## Samenvatting inspectie

Situatieschets

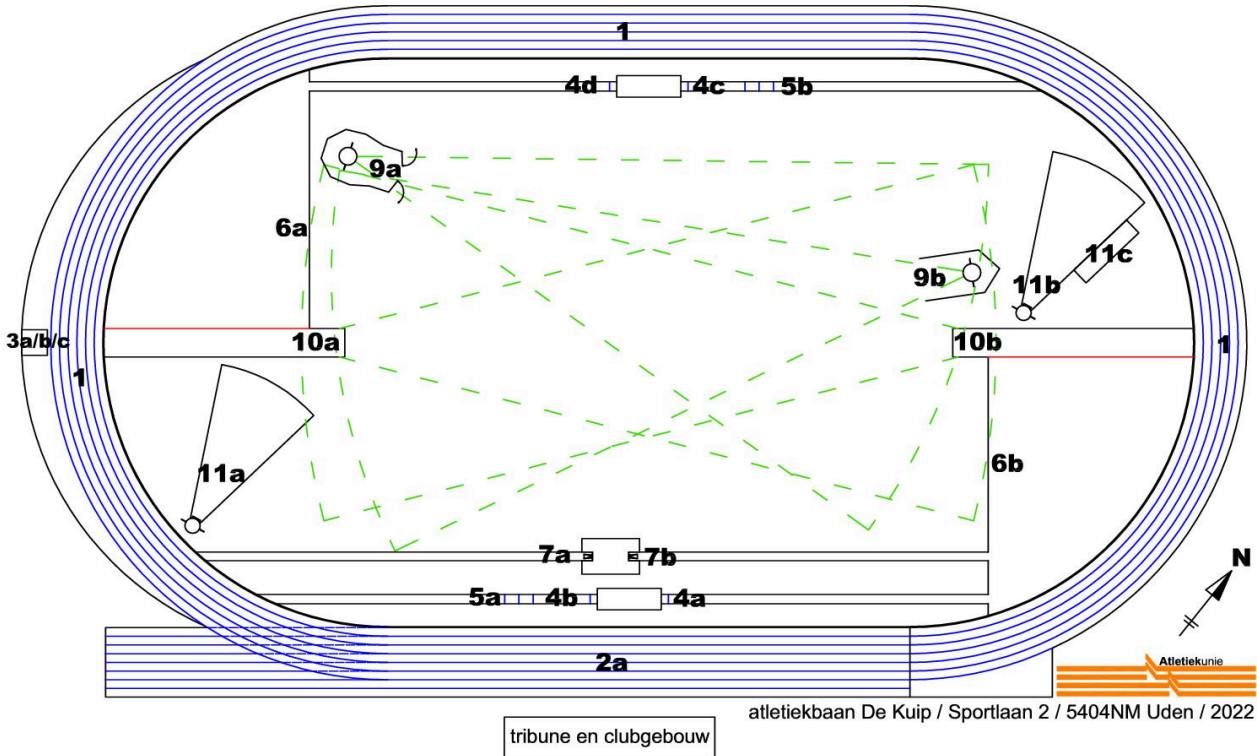
Voorziening (7)A voor polsstokhoogspringen was tijdens de inspectie niet veilig en niet wedstrijdgeschikt, maar kan veilig en wedstrijdgeschikt gemaakt worden door het correct plaatsen van de op de accommodatie aanwezige landingsmat volgens Wedstrijdreglement TR28.12 en van de staanders volgens Wedstrijdreglement TR28.1 en TR28.8 t/m TR28.10. De veiligheid en de wedstrijdgeschiktheid zijn dan ter beoordeling van de wedstrijdleider.
